25 juin 2004

PENTRA 80 / PENTRA XL 80

IMPORTANTE INFORMATION PRODUIT

Voir l'exemple ci-dessous du même échantillon passé deux fois :

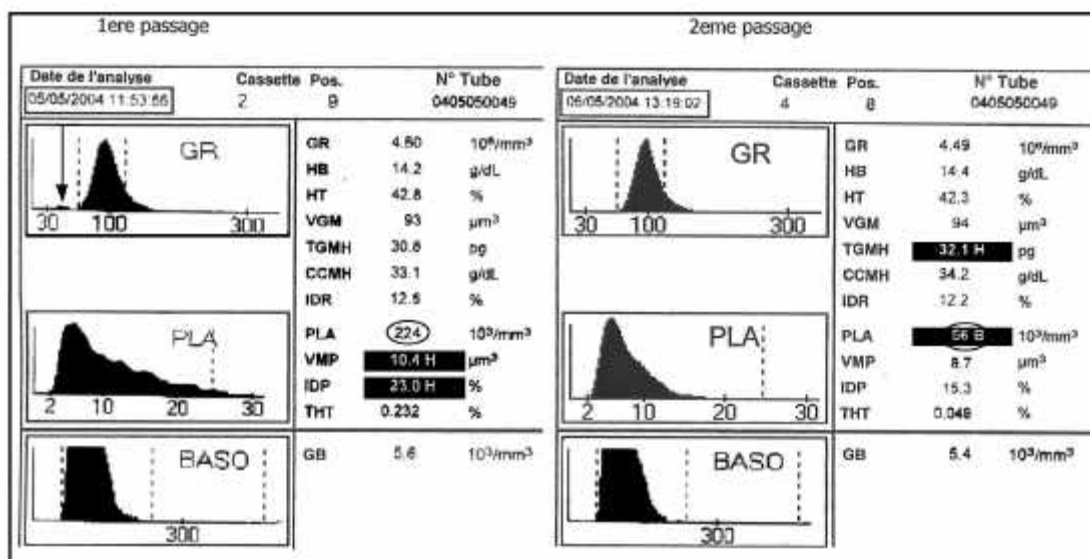
Lors de l'analyse de ces cas, nous avons noté la présence systématique d'un pic plus ou moins important sur la gauche de la courbe de distribution érythrocytaire. De plus, la courbe de distribution plaquettaire présente un allongement anormal ce qui provoque l'élévation du paramètre IDP (Indice de distribution plaquettaire), celui ci pouvant sortir des bornes de normalités fixées.

L'analyse des résultats nous a également permis de confirmer que l'élévation aléatoire du résultat plaquettaire n'a lieu qu'au premier prélèvement de l'échantillon. En cas de repassage de ce même échantillon, le résultat plaquettaire sera systématiquement correct.

- nous vous demandons, lorsque vous constatez un pic à gauche (cf. illustration ci-dessus) sur la distribution érythrocytaire de systématiquement repasser les échantillons de ce patient afin de contrôler le résultat.
- dans les semaines à venir, nous procéderons à la mise à jour du logiciel permettant d'effectuer l'algorithme suivant : si la présence d'un pic à gauche est détectée, le résultat des plaquettes n'est pas rendu, dans ces conditions un re-prélèvement automatique est effectué. Une comparaison est réalisée entre le 1^{er} et le 2^{ème} passage. Si les résultats sont compris dans une fourchette de tolérance acceptable, alors le résultat des plaquettes du 2^{ème} passage apparaîtra. Si les résultats sont différents, alors le résultat est rendu avec une alarme qui indique que le résultat doit être vérifié.
